TENDER ADDENDUM

Roof Replacement
NCC tender file # LW072
November 3, 2017
ADDENDUM NO : 2

Potential staging area.
Landscaping protection required./
*L'aire de rassemblement, potentiel,
Protection du paysage requise.*
approx. 10 m x 5 m

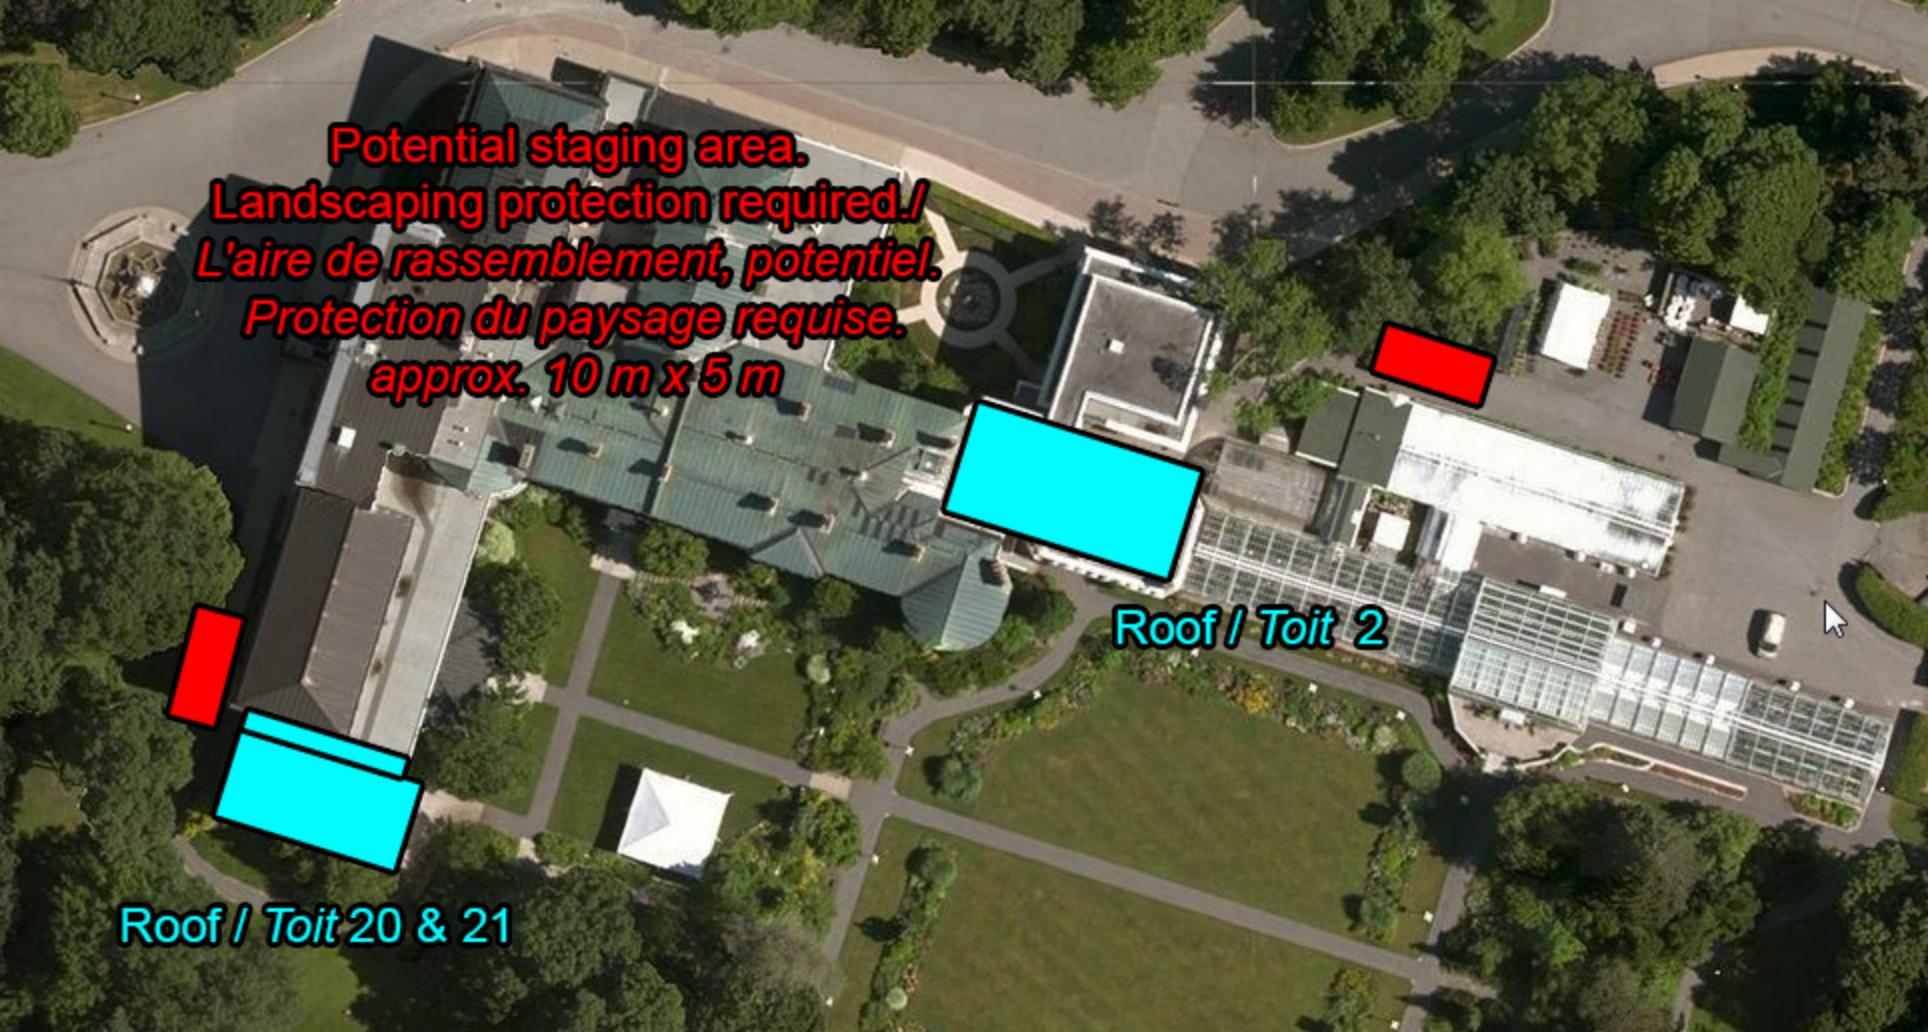
B) Potential staging area - Please see attached**C) Clarification, Roof 2:**
